**PARC DU PAYS DE THELLE**

**ENQUÊTE PUBLIQUE UNIQUE**

**RELATIVES A L'EXPLOITATION DE TROIS ENTREPÔTS  
LOGISTIQUES SUR LES TERRITOIRES COMMUNAUX  
DE BELLE-EGLISE ET DE CHAMBLY**

## RAPPORT - CONCLUSIONS - AVIS

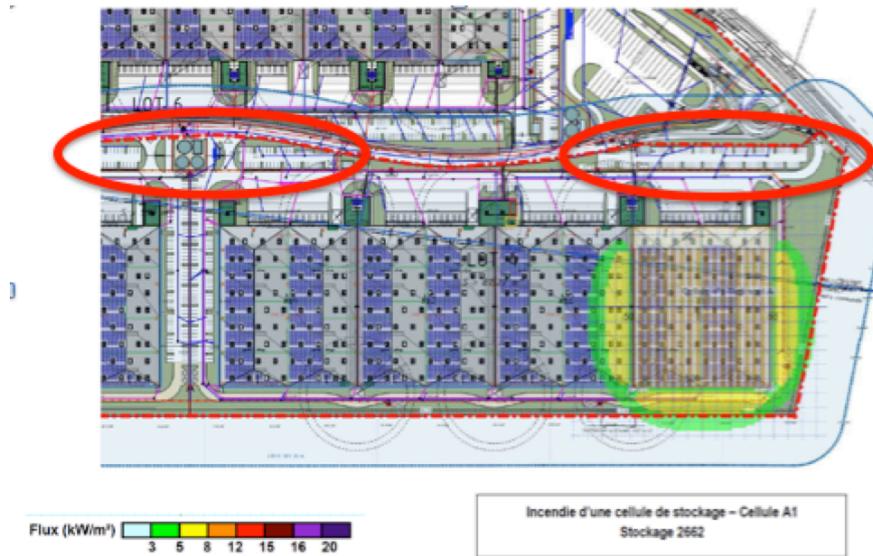
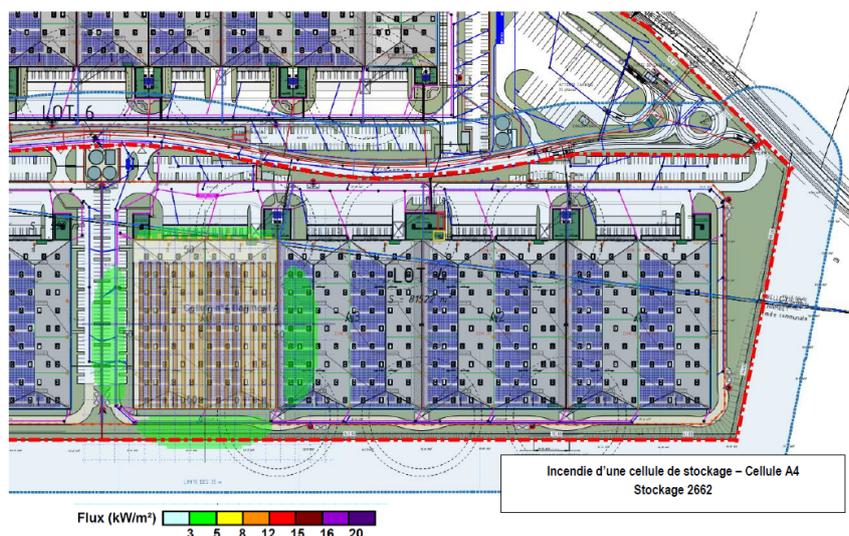
Aussi, ne serait-il pas judicieux de prévoir dès à présent un pré-équipement sur un plus grand nombre de places de stationnement, bien sûr limité suivant le point 1 des prescriptions du SDIS, à savoir : hors zones d'effets des flux thermiques et des flux de surpression.

*Des mesures conservatoires (fourreaux électriques) seront mise en place pour permettre l'équipement de 100% des places.*

*Pour les bâtiments A et B, les modélisations des flux thermiques permettent de constater que les poches de parking VL situées au Nord des bâtiments (de l'autre côté des cours camions ne sont pas susceptibles d'être impactées par des effets thermiques ou des effets de surpression.*

*En revanche, la poche de parkings VL située entre les bâtiments A et B est susceptible d'être impactée par un flux thermique de 3 kW/m².*

*Le flux thermique de 3 kW/m² correspond au seuil des effets irréversibles délimitant la zone des dangers significatifs pour la vie humaine. Ce flux thermique n'est pas susceptible d'enflammer ou d'endommager les véhicules légers stationnés (ce qui serait le cas avec un flux thermique de 8 kW/m²) et n'est donc pas susceptible de propager l'incendie d'un bâtiment voisin via le stationnement de véhicules légers.*

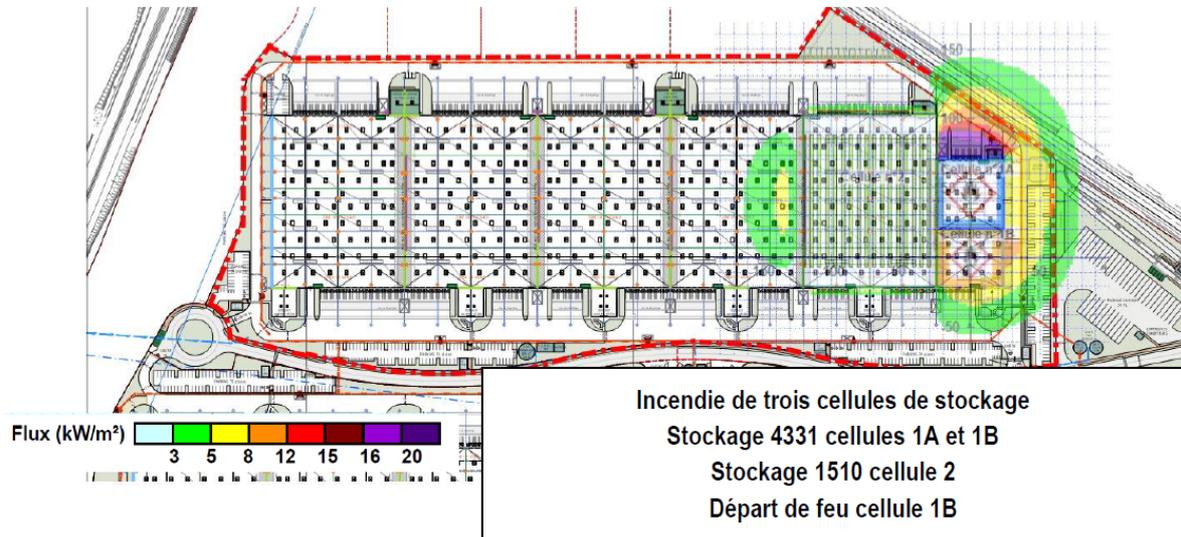
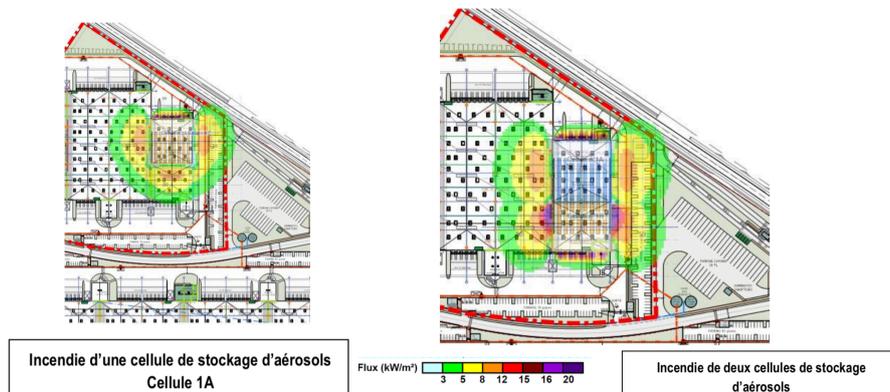
Conclusion du CE – **RESERVE** :

Comme le montre la modélisation concernant un incendie de 1 cellule d'aérosols, dans le cas le plus défavorable, le flux de 3kW/m<sup>2</sup> sort au nord-est du site, sur la RD 49 et à l'est sur le parking d'attente des PL. Concernant un incendie de 2 cellules d'aérosols, dans le cas le plus défavorable, le flux de 5kW/m<sup>2</sup> sort sur la RD 49 et le flux de 3kW/m<sup>2</sup> sort sur la RD 49 et sur le parking d'attente des PL.

Suivant la probabilité des scénarios, il est nécessaire d'analyser ce point avec le SDIS 60.

*La règle 183 ter n'est plus en vigueur et a été remplacée par la rubrique 1510 qui n'a pas repris cette recommandation.*

*Ces types de cellules doivent être implantées à l'une ou l'autre des extrémités du bâtiment. Nous avons retenu ce côté est pour les raisons suivantes :*

*Seuls trois scénarios impactent la RD 49 ;*

*La probabilité d'un tel évènement est faible ;*

*Néanmoins nous avons pris bonne note de la création d'un accès pompier par la RD 49 venant de Fresnoy en Thelle.*
